COMUNE DI MONFORTE SAN GIORGIO

Oggetto: Procedura VIA-AIA presentata da A2A Energiefuture S.p.A. (ex Edipower S.p.A.) relativa al progetto "Impianto di Valorizzazione Energetica di CSS da realizzarsi presso la Centrale Termoelettrica esistente di San Filippo del Mela". Condivisione delle osservazioni presentate dal Comitato Cittadini contro l'Inceneritore del Mela e dall'Associazione per la Difesa dell'Ambiente e della Salute dei Cittadini "A.D.A.S.C." alle integrazioni documentali ai sensi dell'art. 24 comma 4 D.Lgs. 152/2006 e s.m.i

Oggetto: Valutazione di Impatto Ambientale dell'Impianto di Valorizzazione Energetica di CSS da realizzarsi presso la Centrale Termoelettrica esistente di San Filippo del Mela (Codice procedura ID_VIP: 3127) - OSSERVAZIONI alle INTEGRAZIONI

OSSERVAZIONI alle INTEGRAZIONI relative al progetto dell'Impianto di Valorizzazione Energetica di CSS da realizzarsi presso la CTE esistente di San Filippo del Mela

Riportiamo in particolare la Fig.4 dell'Adeguamento del PRGR, corrispondente ad uno scenario in cui la R.D. raggiunga gli obiettivi di legge del 65%:

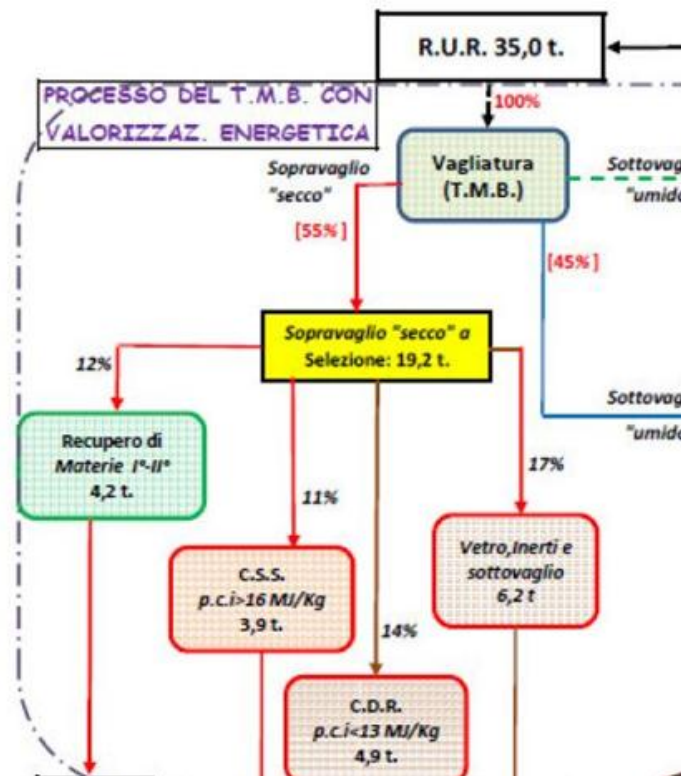
Come si può notare, la prevista produzione del cosiddetto CDR (ovvero del CSS-rifiuto) sarebbe del 4,9% in peso sugli RSU, corrispondente al 14% del RUR.

Prendendo come riferimento i dati ISPRA 2014 sulla produzione annua di RSU in Sicilia (2.342.220 t), tale frazione corrisponde a circa 115 mila t/a: una cifra assolutamente insufficiente ad alimentare l'impianto proposto.

Come abbiamo visto, la pianificazione regionale specifica prevede una produzione di CSS-rifiuto non superiore al 13-14% rispetto al RUR in ingresso negli impianti TMB: altro che 75-90%!”

Schema di flusso e bilancio di massa di un impianto TMB – cfr. D.M. 27 gennaio 2007

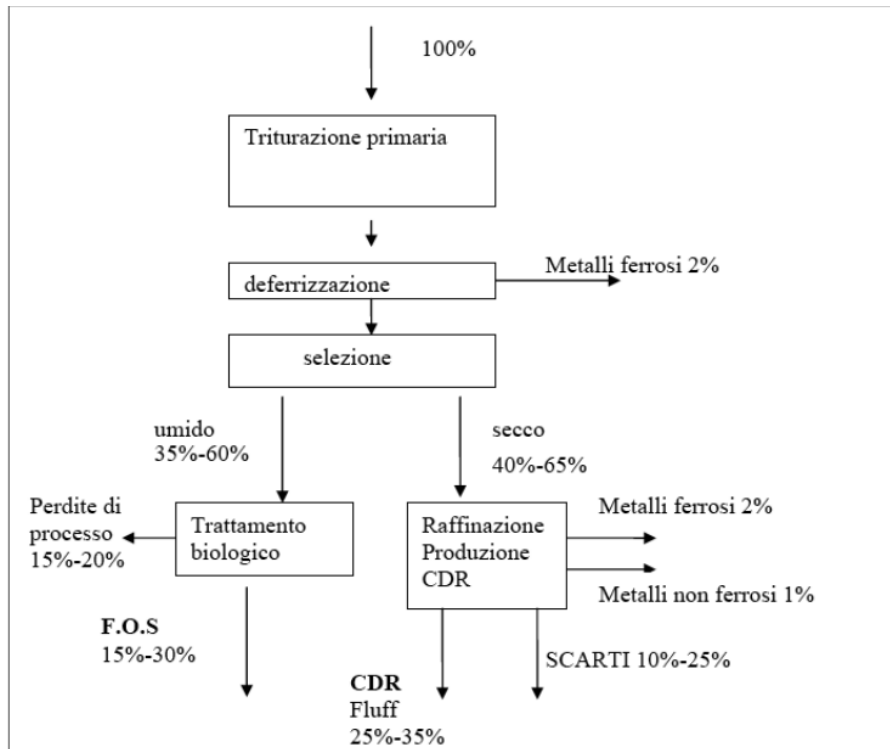
Si tratta ovviamente di uno schema datato, riportato in un DM non più in vigore, che non contempla né il recupero di materia, né una differenziazione della frazione combustibile (CDR) in CSS-Combustibile e CSS-rifiuto, che ovviamente non era prevista dalla normativa dell'epoca.

Uno schema che quindi sovrastima la percentuale di frazione combustibile producibile dal RUR. Ma nonostante ciò, tale percentuale, ovvero il 25-35%, rimane ben distante dal 75-90% di cui parla il proponente.
